VERBALE CONFERENZA DEI SERVIZI IN DATA 19/09/2022

OGGETTO: esame ed approvazione documento tecnico denominato “Progetto di bonifica ex D.Lgs. 152/06 e D.M. 31/15 ss.mm.ii. – 2° Variante” pervenuto al protocollo comunale n. 10178 il 27/07/2022 relativamente al sito PUNTO VENDITA CARBURANTI 48635 ITALIANA PETROLI S.P.A. SITO IN ARQUATA SCRIVIA (AL) C/O ADS VALLE SCRIVIA OVEST, AUT. A7 KM 92+500.

Progetto di Bonifica 2° variante
RELAZIONE di CONTRIBUTO TECNICO SCIENTIFICO

**SITO: PUNTO VENDITA CARBURANTI ITALIANA PETROLI 48635 (GIA' TOTALERG)
PRESSO AREA DI SERVIZIO VALLE SCRIVIA OVEST (n° 00752 ANAGRAFE REGIONALE
SITI CONTAMINATI)**

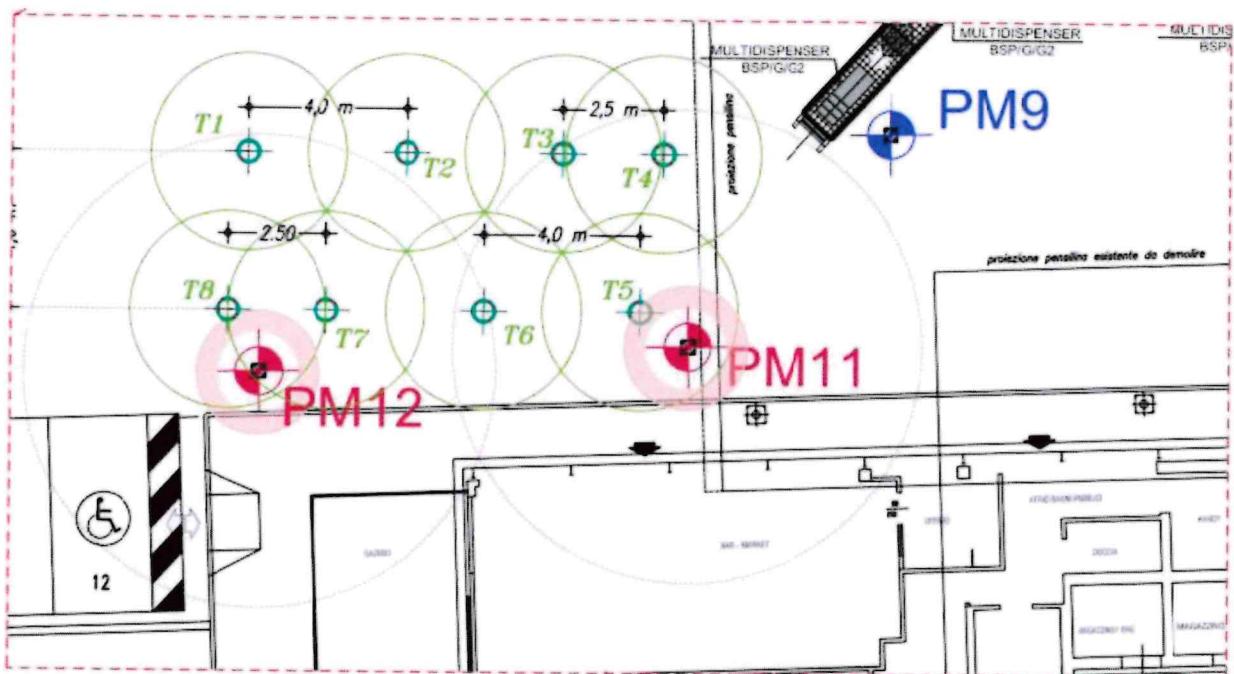
I punti di iniezione previsti sono 8 e lo spessore di trattamento previsto è di 3.5 metri, compreso tra 1 e 4.5 metri di profondità da piano campagna.

Relativamente all'intervento con i surfattanti sui piezometri PM11 e PM12, si prevede una frequenza di monitoraggio quindicinale durante i 3 mesi della fase di *Pull*, solo finalizzata al rilievo piezometrico ed al rilievo dei parametri chimico-fisici ed in seguito monitoraggio completo.

INTERVENTO PRESSO PM11 e PM12. Dal momento che la seconda fase dell'intervento prevede l'utilizzo di prodotti a base di Solfati finalizzati a stimolare la biodegradazione anaerobica dei contaminanti da parte dei batteri autoctoni, si chiede di implementare il set analitico con Solfati, Metalli e Cromo esavalente nei piezometri PM11, PM12, PM13 e PM19 (gli ultimi 2 ubicati a valle idrogeologica rispetto ai piezometri oggetto di iniezione). Le condizioni riducenti che si instaurano possono infatti determinare una modifica nelle condizioni Redox con conseguente mobilizzazione dei Metalli. Occorre utilizzare la massima cautela al fine di scongiurare il propagarsi di eventuale contaminazione all'esterno del sito. In ogni caso, la presenza di piezometri ubicati a valle del PM11 e PM12 oggetto di iniezione, costituisce un importante presidio di contenimento della contaminazione, qualora si riscontrassero superamenti degli obiettivi di bonifica nei suddetti piezometri.

Si chiede di esplicitare la motivazione per cui durante i 3 mesi di *Pull*, a seguito dell'intervento con tensioattivo nei piezometri PM11 e PM12 non saranno eseguiti prelievi ed analisi delle acque sotterranee.

di deflusso della falda, desunta dalla carta delle isopiezie fornita dalla ditta, in cui ubicare i piezometri:

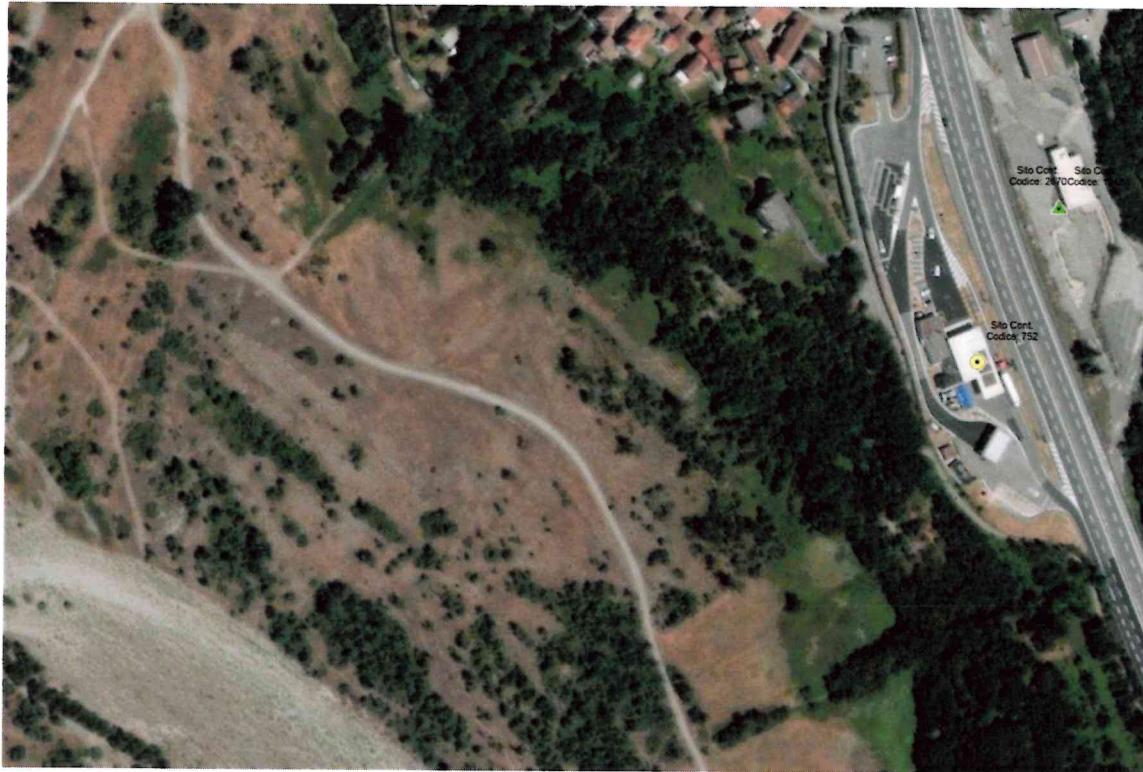
Visto quanto affermato dal progettista circa l'impossibilità di realizzare 2 piezometri a valle rispetto al PM15, in virtù della ridotta distanza tra lo stesso ed il declivio, si chiede di realizzare i 2 piezometri richiesti nell'area compresa tra la strada su cui è ubicato il PM15 ed il torrente Scrivia, in quanto in assenza dei 2 presidi, l'eventuale emungimento che si rendesse necessario, dovrà essere effettuato dallo stesso PM15, con conseguente sottrazione della miscela iniettata ai fini della bonifica ed il rischio di inficiare l'intervento. Tale prescrizione risulta finalizzata a scongiurare il propagarsi della contaminazione verso valle ed allo scopo di preservare la risorsa idrica posta a valle idrogeologica e nelle vicinanze del sito. Pur tenendo in considerazione le previsioni del progettista circa le dinamiche di diffusione della miscela iniettata, si presume che la presenza di un ambiente riducente possa determinare una modifica delle condizioni Redox, con conseguente mobilizzazione dei metalli. Nell'ortofoto sottostante è riportato il Punto Vendita in questione e l'area
